臺中市政府 函

主旨：檢送113年12月2日召開「113年度臺中市公共建築物行動不便者使用設施改善諮詢審查小組」第6次會議紀錄一份，請查照。

113 年度臺中市公共建築物行動不便者使用設施改善 諮詢審查小組第 6 次會議紀錄

B. 避難層出入口面離騎樓，無法設置固定坡道

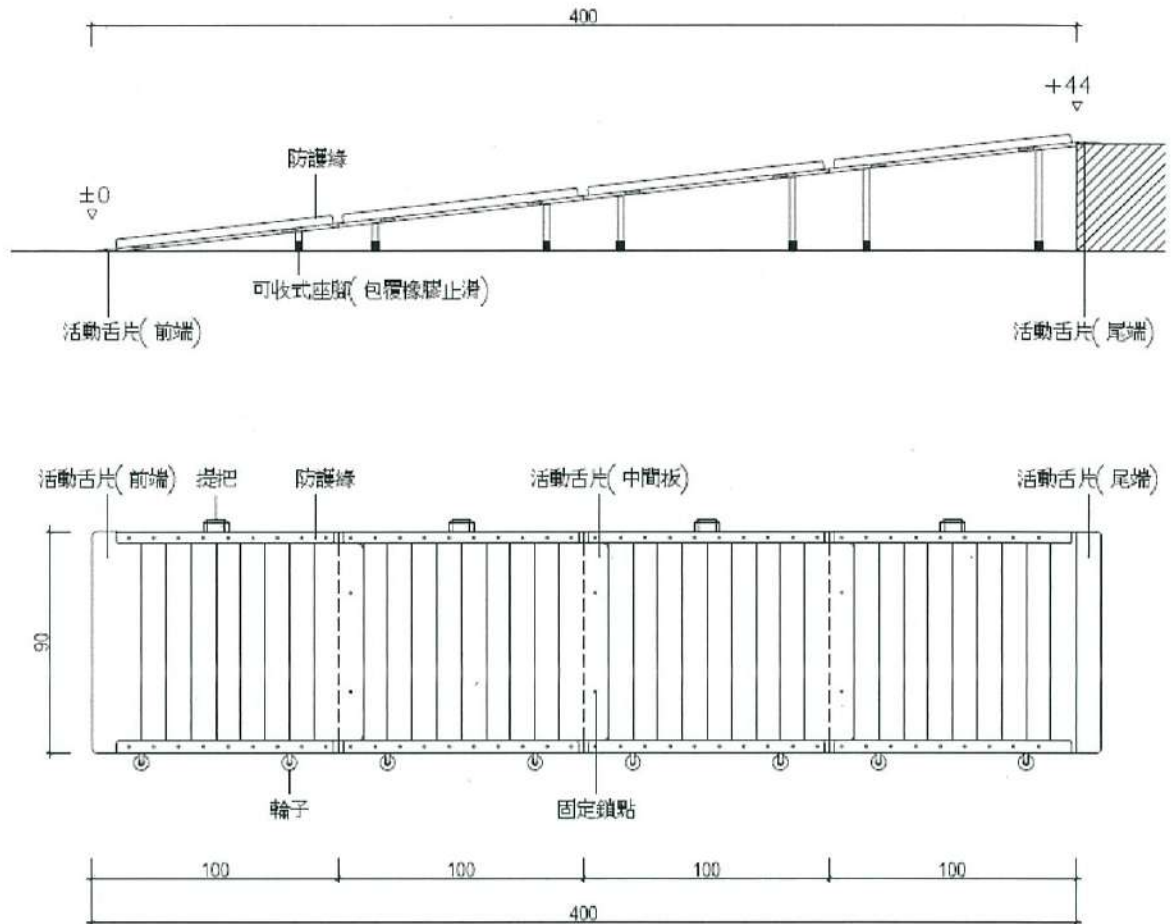
本案擬申請使用活動式斜坡版、並設置服務鈴(附對講功能)及標示設施，由服務人員協助放置活動式斜坡版替代固定坡道設施，由專人引導協助，

本案室外通路(騎樓)地面坡度 $<1/15$ 符合規定，惟騎樓至避難層室內外上下平台高差44公分，於騎樓空間無法設置無障礙坡道等固著構造，本案依既有公共建築物無障礙設施替代改善計畫作業程序及認定原則第十二點第一項第一款規定，擬申請設置活動式斜坡板並設有服務鈴，由園方派員提供協助。

活動式坡道之坡度依本原則第十一點第二項第一款坡度之規定設置，高差50公分以下坡度以1/9為限。

1. 原則通過，同意避難層出入口高低差得以「1/9 活動式斜坡板」，且採用專人服務，並設置服務鈴方式替代（詳附圖 1）。
2. 其餘無障礙設施應改善之項目，仍請依建築物障礙設計規範檢討設置。

表格 1 「建築物無障礙設施設計規範」與通案執行方式對照表

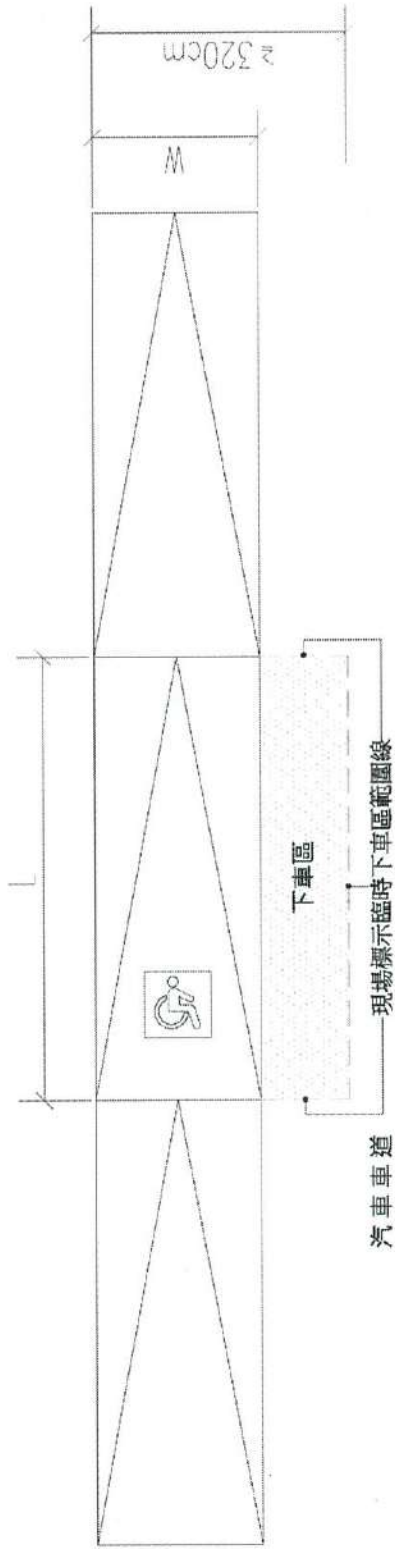
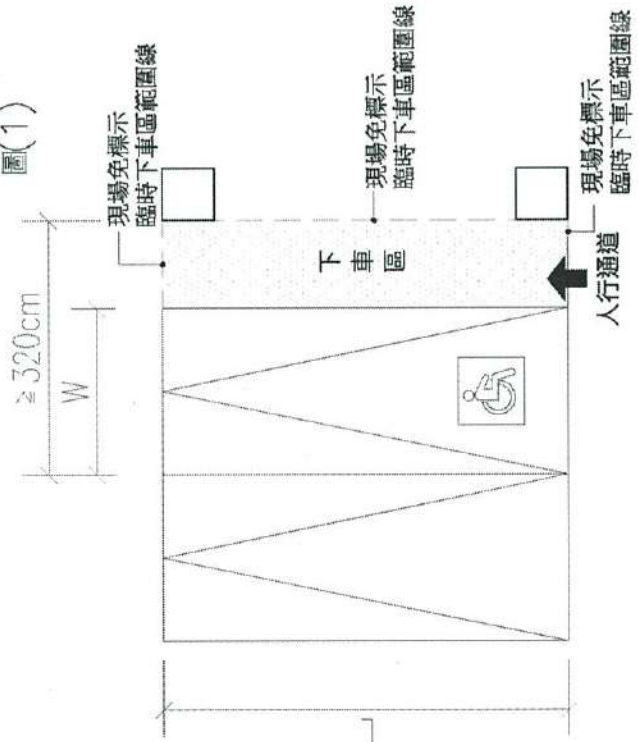
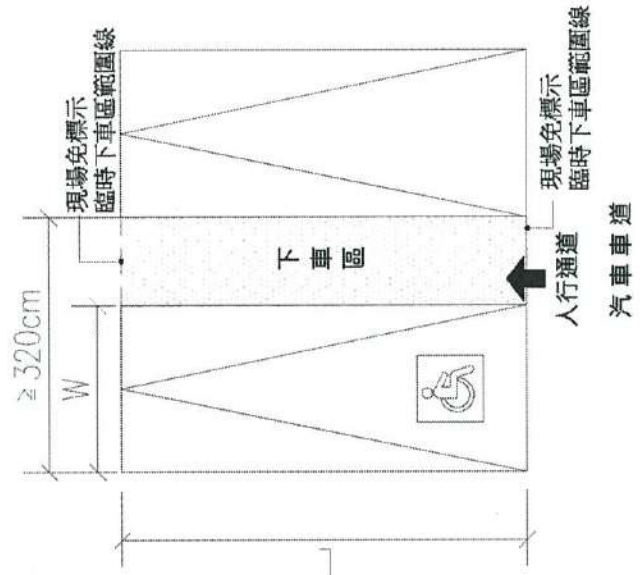
現行建築物無障礙設施設計規範		通案式改善
206.5	坡道扶手：高差超過 20 公分之坡道，兩側應設置符合本規範 207 節規定之連續性扶手，且得免設置水平延伸。	坡道設置扶手會影響直行通路者，無須設置扶手。
406.4	輪椅使用者操作盤：操作盤應包括緊急事故通報器、各通達樓層及開、關等按鍵。若為多排按鈕，最上層標有樓層指示的按鈕中心點距機廂地面不得大於 120 公分，(如設置位置不足，得放寬至 130 公分)，且最下層按鈕之中心點距機廂地面為 85 公分至 90 公分；若為單排按鈕，其樓層按鈕之中心點距機廂地面不得大於 85 公分至 90 公分；操作盤距機廂入口壁面之距離不得小於 30 公分、入口對側壁面之距離不得小於 20 公分。	昇降機廂內已裝設扶手、輪椅乘坐者操作盤，但與本規範不符者，無須改善，但仍須依規設置語音系統。
406.5	按鈕：按鈕應為長、寬各 2 公分以上，或直徑 2 公分以上，按鈕間之距離不得小於 1 公分，其標示之數字需與底板的顏色有明顯不同，且不得使用觸控式按鈕。	
406.6	點字標示：點字標示應設置於一般操作盤之上、下、開、關、樓層數、緊急鈴、緊急電話等按鈕左側。點字標示詳如表 406.6(其中★表示避難層)。	
406.7	語音系統：機廂內應設置語音系統以報知樓層、行進方向及開關情形。	
804.1 804.2	單一停車位：汽車停車位長度不得小於 600 公分、寬度不得小於 350 公分，包括寬 150 公分之下車區。 相鄰停車位：相鄰停車位得共用下車區，長度不得小於 600 公分、寬度不得小於 550 公分，包括寬 150 公分之下車區。	尺寸：缺乏下車空間者，可以停車位旁之通道作為臨時下車區使用，當法定車位合併停車位旁之通路或車道寬度超過 550x320 公分時，無須另劃設下車區。 【如附圖】

- 1, W = 停車位寬度 L = 停車位長度 $W \times L \geq 225 \times 575 \text{cm}$.
- 2, 臨時下車區地坪坡度 $1/50$.
- 3, 臨時下車區與停車區地坪需平順.

決 議：修正後通過(如後附表格 1、表格 2)。

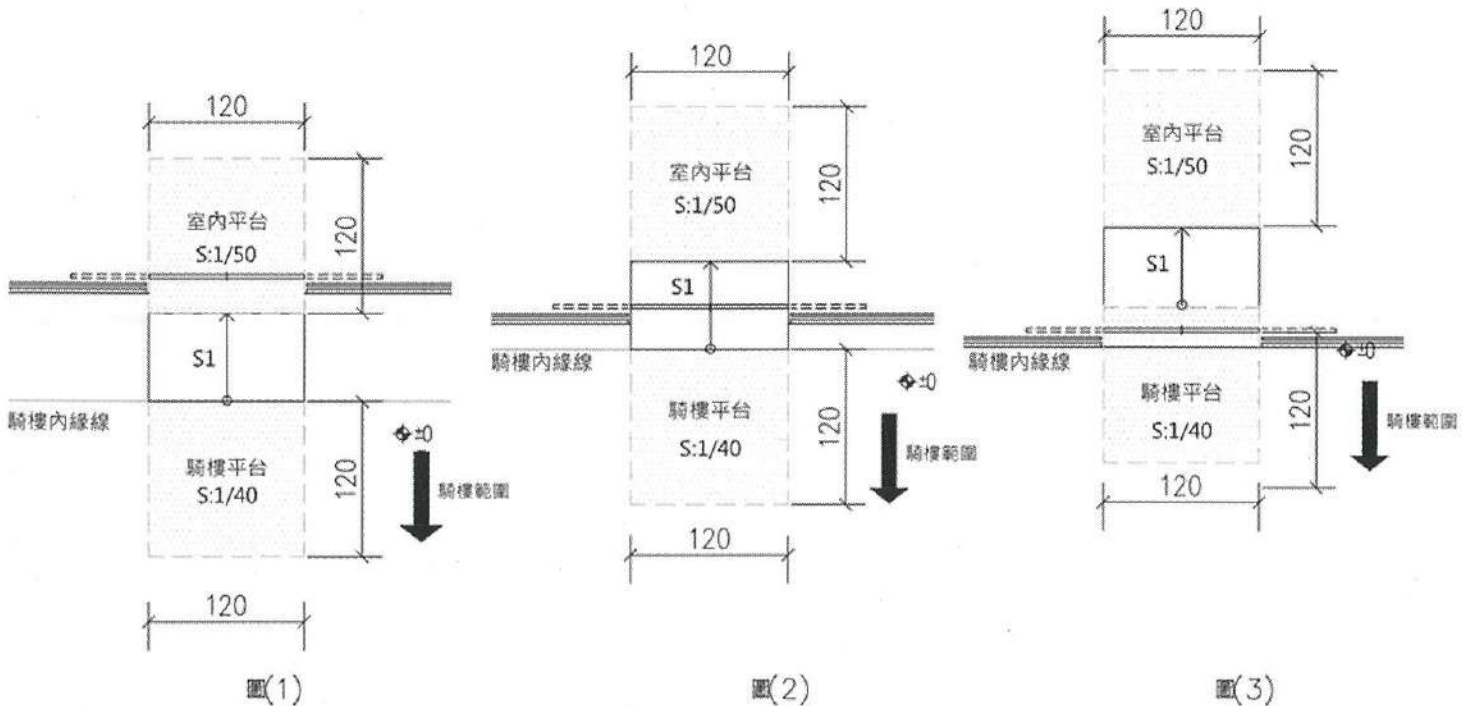
項目 1	避難層出入口
設置問題	設置出入口平台或坡道端點平台困難
說明	<p>1. 原依 205.2.2 避難層出入口：出入口前應設置平台，平台淨寬度與出入口同寬，且不得小於 150 公分，淨深度亦不得小於 150 公分，且坡度不得大於 1/50。</p> <p>2. 既有公共建築物避難層出入口前如遇到騎樓時，因受限建築物結構(空間)限制，導致平台設置無法達到 150 公分，且坡度亦無法符合 1/50 之情形。</p>
通案執行方式	<p>高差≤ 20公分時，設置符合「建築物無障礙設施設計規範」或「既有公共建築物無障礙設施替代改善計畫作業程序及認定原則」之坡道以具防夾裝置之感應式自動門，並應設置服務鈴，由專人服務方式替代改善。【如附圖】</p>

- 1, 出入口處設置坡道建築結構無困難
- 2, 室內與騎樓內緣線高低差 $3\text{公分} < H < 20\text{公分}$
- 3, S1: 坡度符合既有公共建築物無障礙設施設計規範或無障礙設施設計規範

項目 10	昇降設備機廂內僅設置輪椅使用者操作盤
設置問題	昇降設備機廂內無設置一般操作盤
說明	既有昇降設備因系統老舊無法改善其昇降設備樓層控制系統。 
通案執行方式	1. 於機廂內輪椅使用者操作盤之觸控式按鈕設置點字標示供視障者使用。 2. 昇降機機廂內機廂門右側處及昇降機外等待搭乘空間之昇降機呼叫鈕上方處，設置適當大小點字標示「本昇降機之操作盤設置於機廂側邊。」提示視障者使用輪椅使用者操作盤。(設置位置參考如附圖)

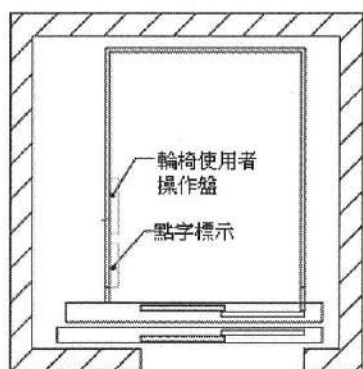
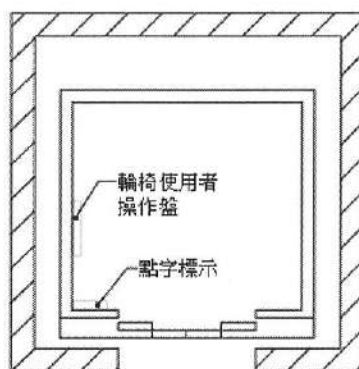
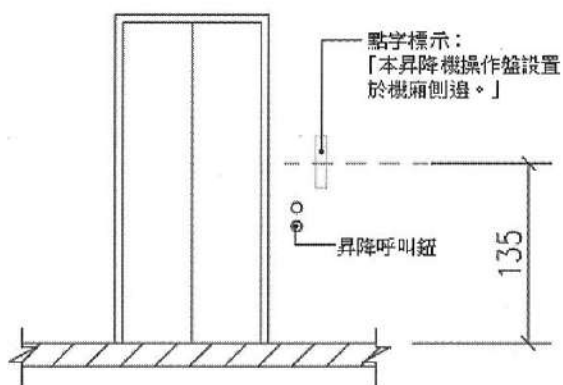
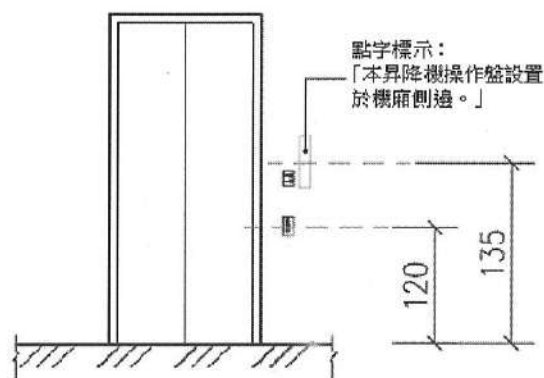
註：點字標示中心距地面及機廂地板135公分，
升降機呼叫鈕側邊適當位置

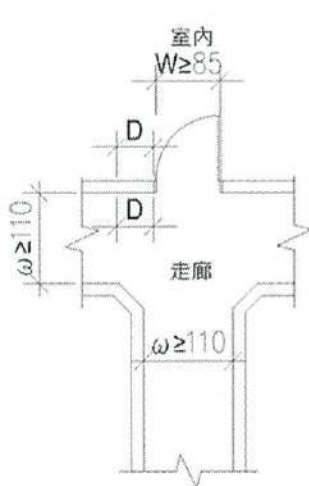
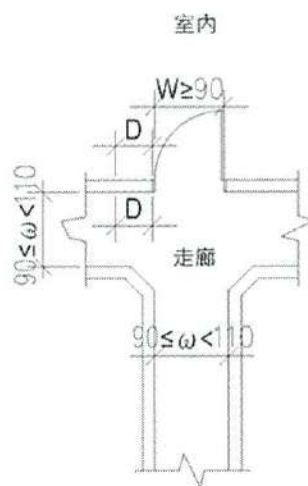
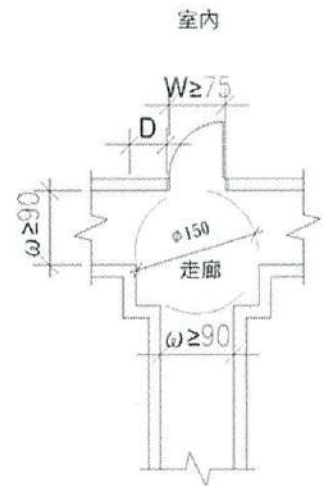
不得小於 75 公分。
通案執行方式	<p>無法符合無障礙設施設計規範 205.2.3 室內出入口之規定；出入口門扇打開時門框間之距離小於 90 公分者，門開啟後依實際可供進出之淨寬並應考慮開門之操作空間，依下列規定辦理：</p> <ol style="list-style-type: none"> 1. 通路淨寬大於 110 公分者，門開啟後實際可供進出之淨寬不得小於 85 公分。(圖 1) 2. 通路淨寬大於 90 公分未達 110 公分者，門開啟後實際可供進出之淨寬不得小於 90 公分。(圖 2) 3. 旅館 B-4 類組使用之通路淨寬大於 120 公分且進方向與室內出入口開啟方向一致；出入口操作空間依技術規範規定，門開啟後實際可供進出之淨寬不得小於 75 公分。(圖 3) 4. 旅館 B-4 類組使用之通路室內出入口門前方已可提供直徑 150 公分之迴轉空間者；得免出入口操作空間，門開啟後實際可供進出之淨寬不得小於 75 公分。(圖 3-1)

通路走廊轉彎須符合建築物無障礙設施設計規範附錄A102.2.5之規定

圖號 DRAWING NO.	圖序 DRAWING NO.
02 10	1 A
圖名 DRAWING NAME	工程名稱 ENGINEERING NAME
全區無障礙平面圖	無障礙替代改善工程 台中市私立亮亮幼兒園

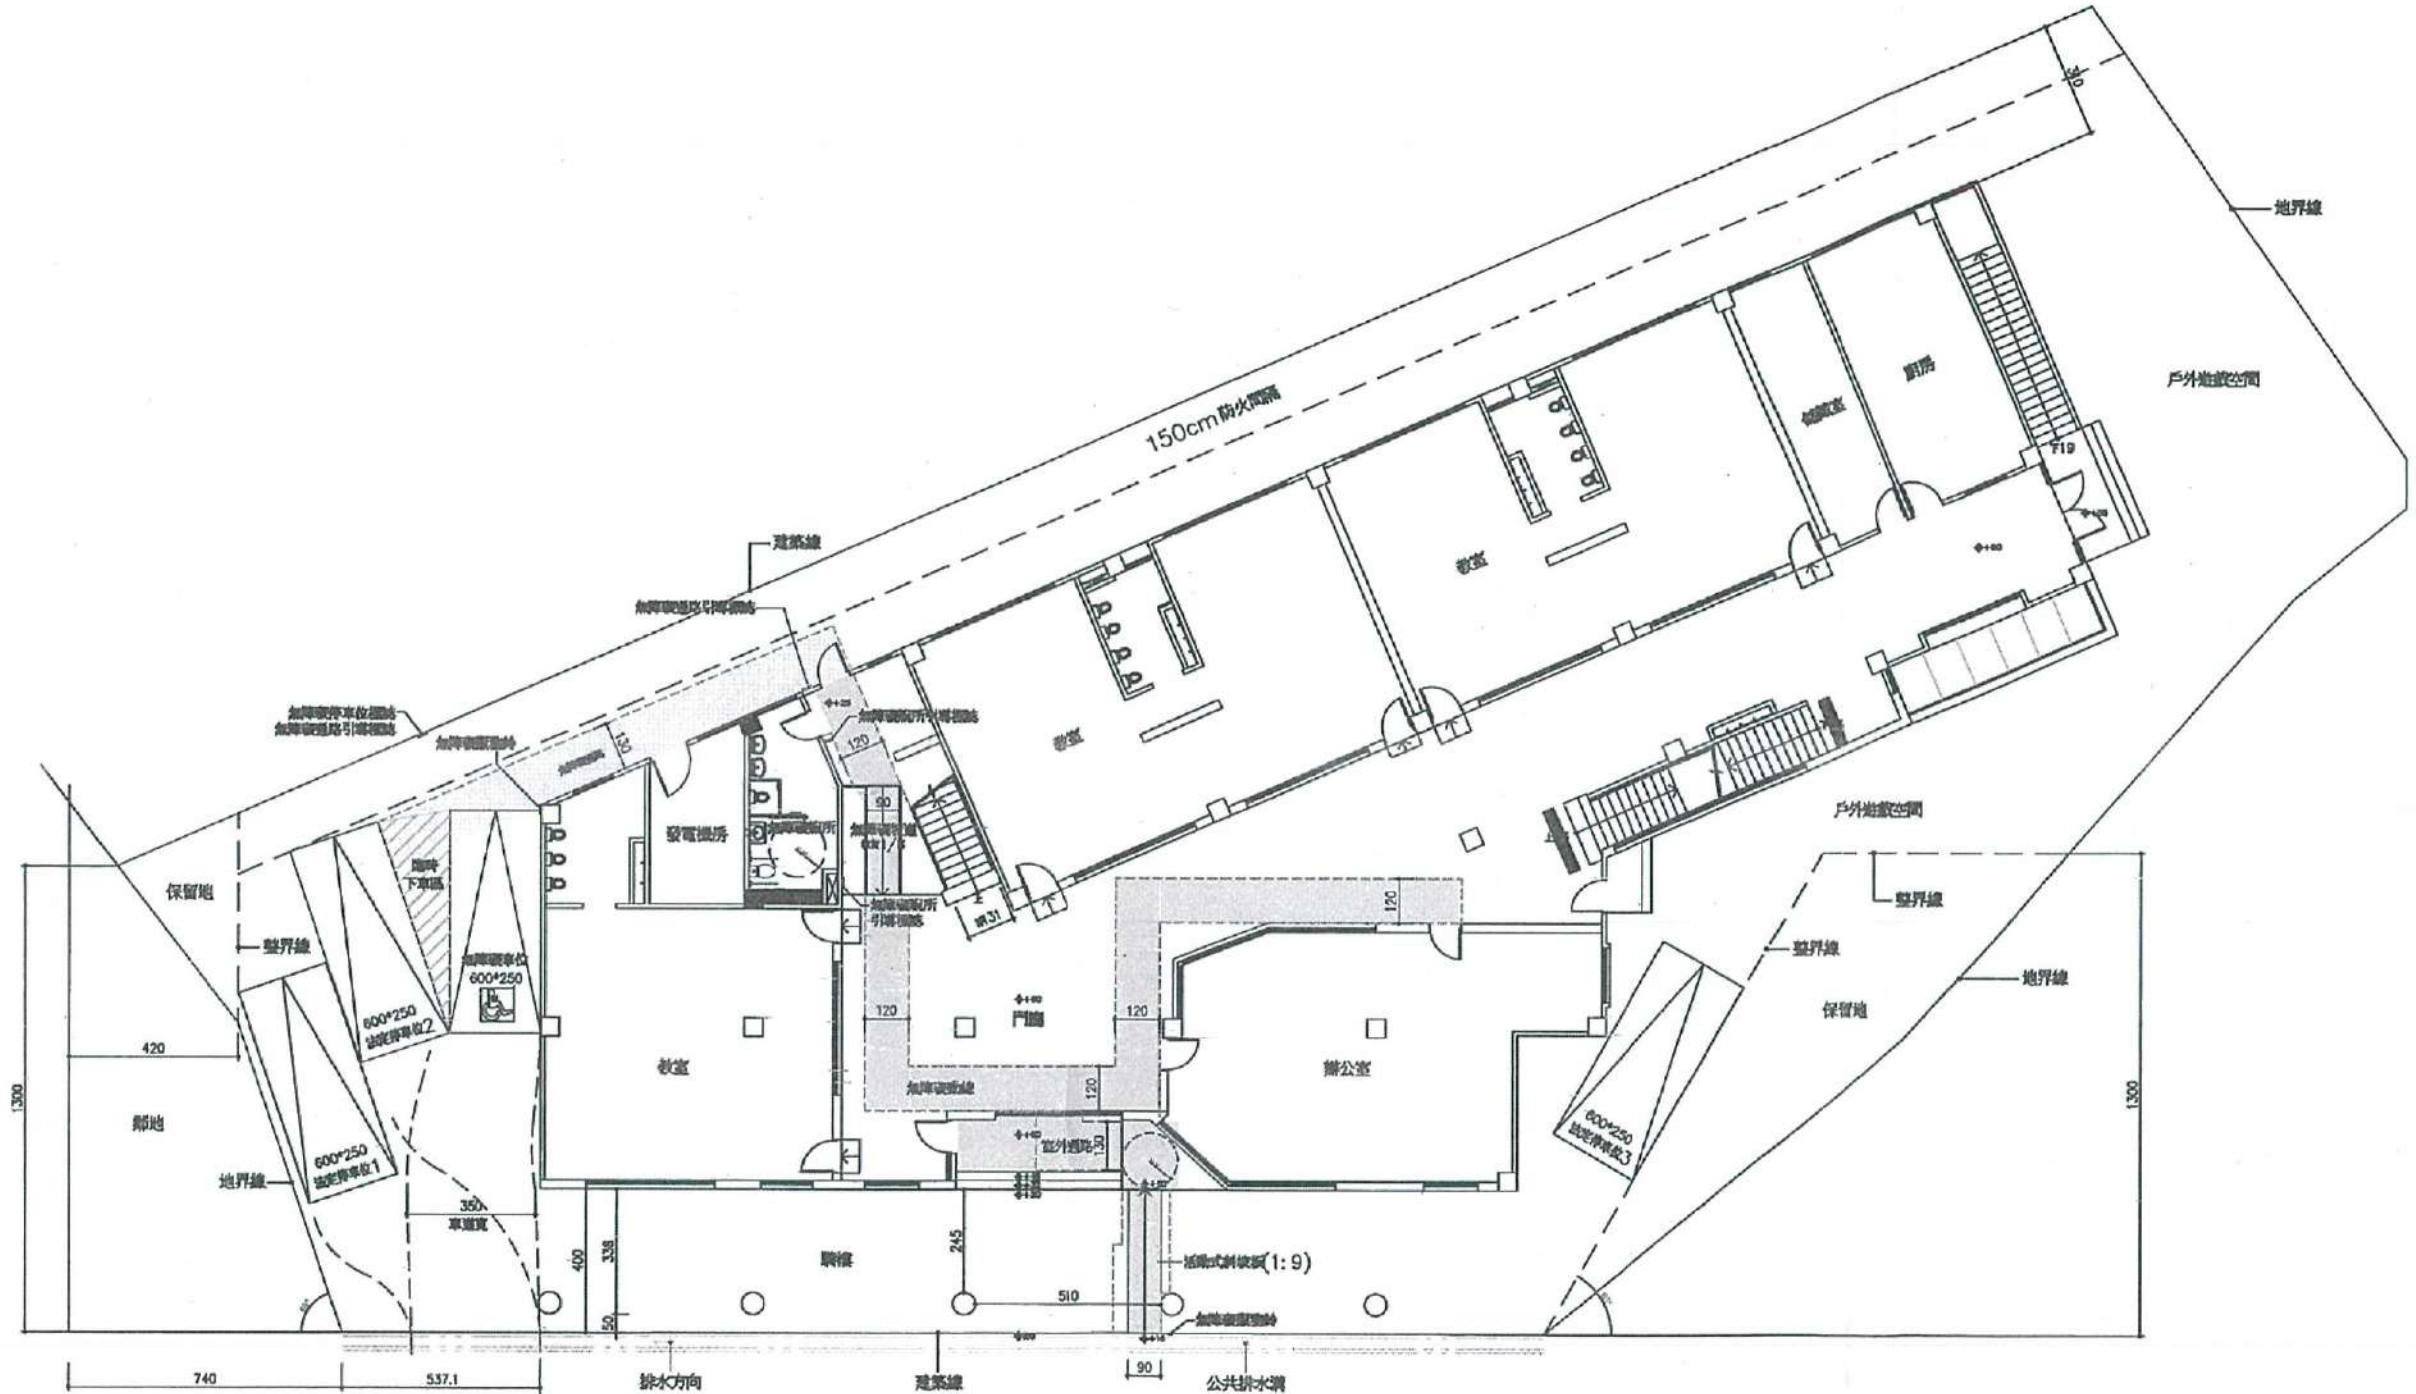
A. 無障礙停車格無法設置下車區

1. 原則通過，同意無障礙停車空間之下車區得以「利用部分現有停車位空間取代下車區」，並加設服務鈴供專人服務方式替代(詳附件1)，另標線出寬130公分之室外通路(標線形式不拘)，並確保其室外通路順平、周遭雜物淨空。
2. 其餘無障礙設施應改善之項目，仍請依建築物障礙設計規範檢討設置。
